Parecer Técnico n.º 12/2020 - SEDUH/GAB/CPA-EIV

PARECER TÉCNICO - CPA/EIV
COMPLEXO RESIDENCIAL E COMERCIAL IKEDA

Referência: Processo SEI nº 00390-00002204/2019-39

Assunto: 1ª Análise do Estudo Prévio de Impacto de Vizinhança - EIV, relativo ao parcelamento denominado "IKEDA".

Fig. 01. Diretrizes do sistema viário e mobilidade definidas na DIUR 05/2018. Fonte EIV

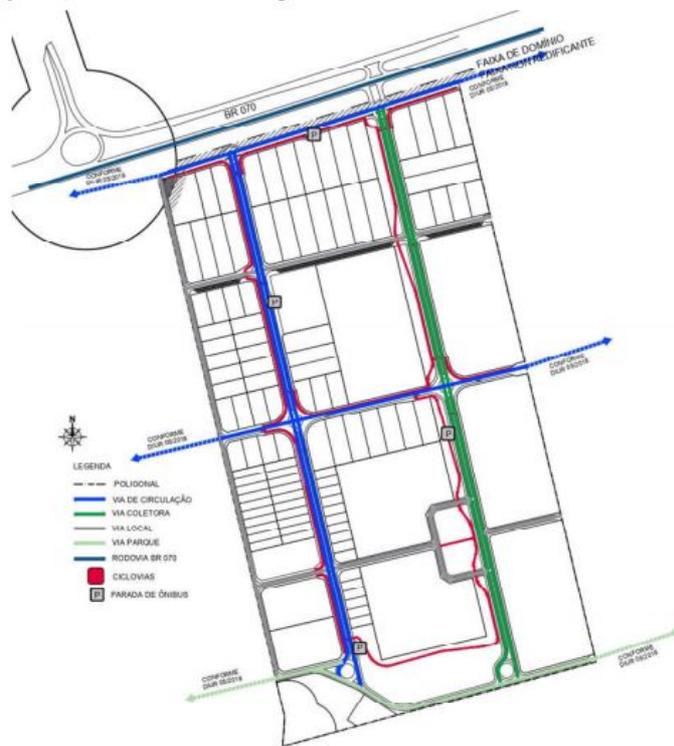
Para tanto, a DIUR 05/2018 indica as conexões mais importantes que devem ser seguidas a fim de garantir as principais conexões do sistema viário pela continuidade da malha urbana existente e dos novos parcelamentos:

Fig. 04 – medidas mitigadoras – ajustes no sistema viário. Fonte: RIST

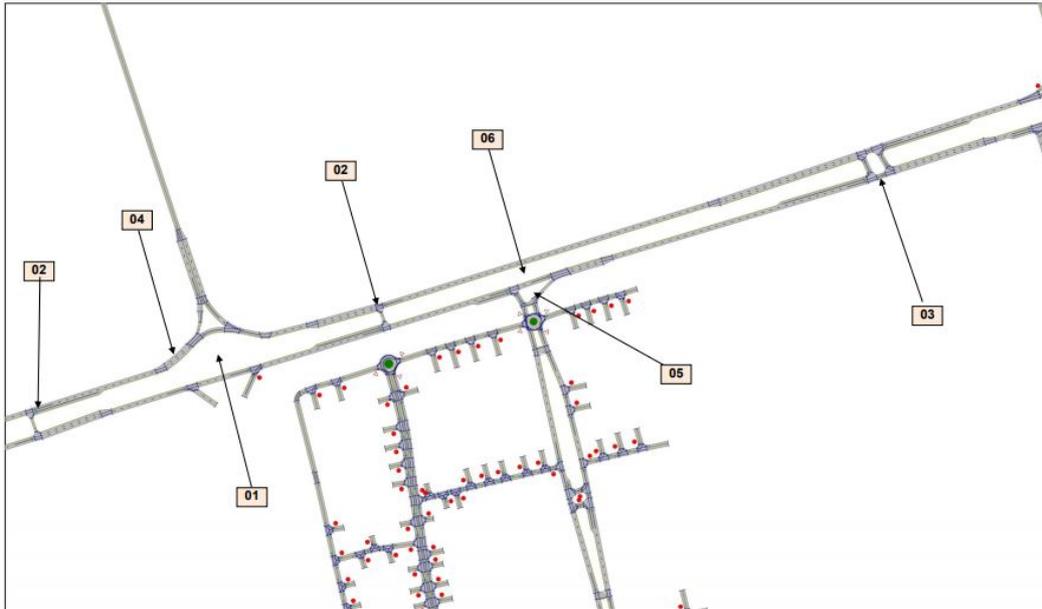
2.4. Ajustes no sistema viário do entorno (conforme indicado no RIST - 38568815):

- (1) Alteração da geometria da interseção da BR-070 com a DF-180;
- (2) Inserção de 02 retornos na BR-070 com faixa de aceleração e desaceleração de aproximadamente 100 m, nos trechos indicado;
- (3) Inserção de 02 retornos na BR-070 com faixa de aceleração e desaceleração de aproximadamente 130 m e aceleração de aproximadamente 210 m, no trecho indicado;
- (4) Aumento da capacidade no trecho indicado da BR-070 de 2 faixas de rolamento para 03 faixas de rolamento;
- (5) Inserção de acesso e saída para o empreendimento com faixa de aceleração de aproximadamente 80 m e desaceleração de 40 m; e
- (6) Remoção dos retornos existente na BR 070, no trecho indicado.

Fig. 06 – Indicação da Via Parque. Fonte: DIUR 05/2018

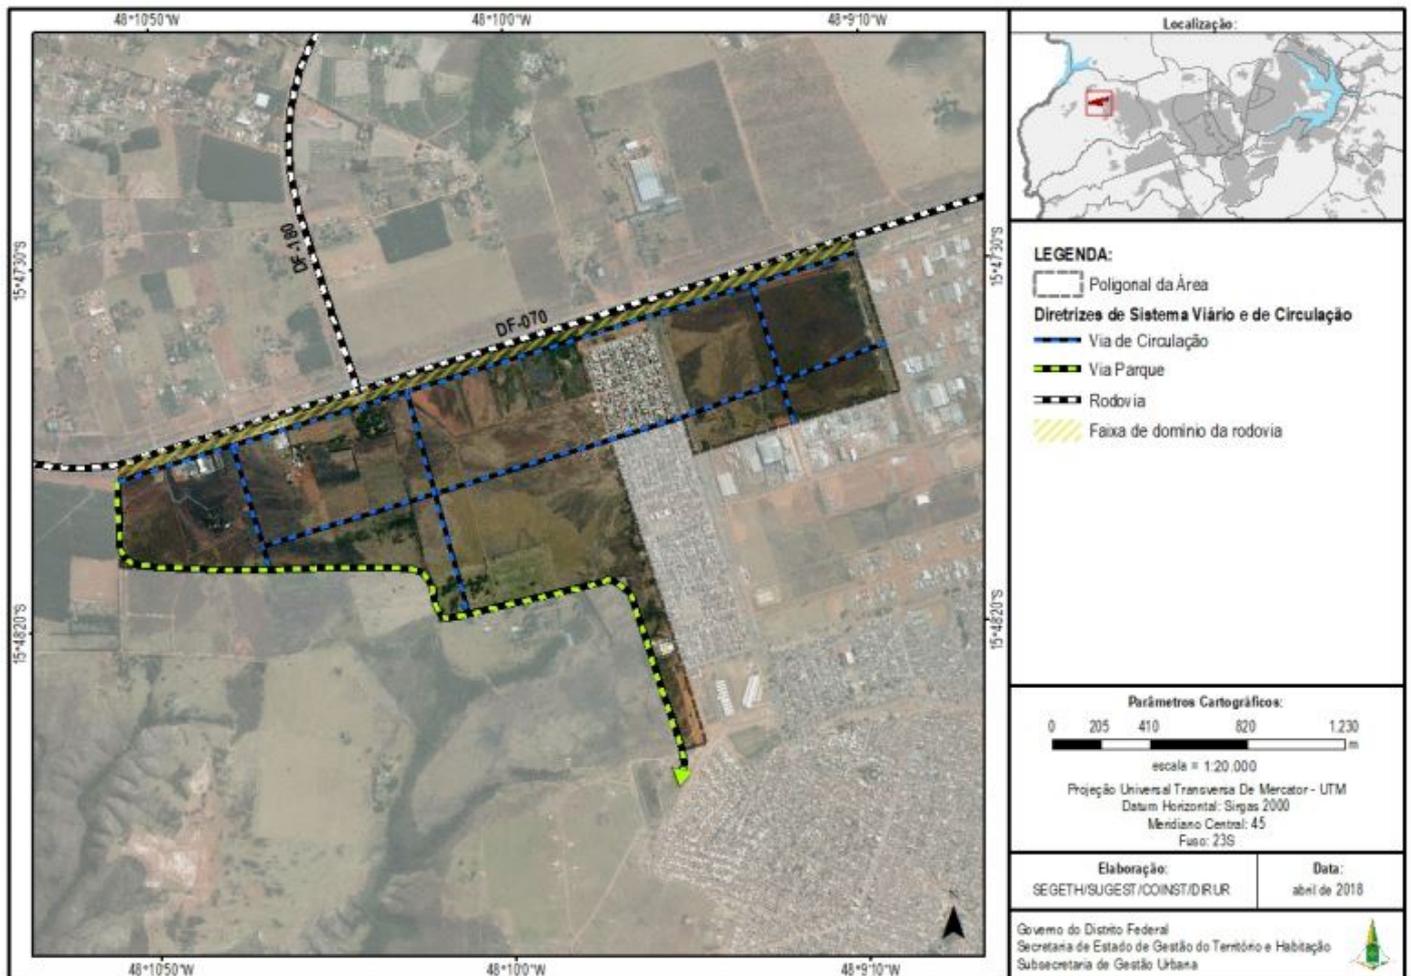
Aqui a CPA/EIV recomenda a incorporação da seguinte medida mitigadora, a ser incorporada no estudo:

2.5. Articulação viária com a área consolidada de Ceilândia, por meio da Via Parque indicada na DIUR 05/2018, condicionada à anuência do proprietário da gleba vizinha.
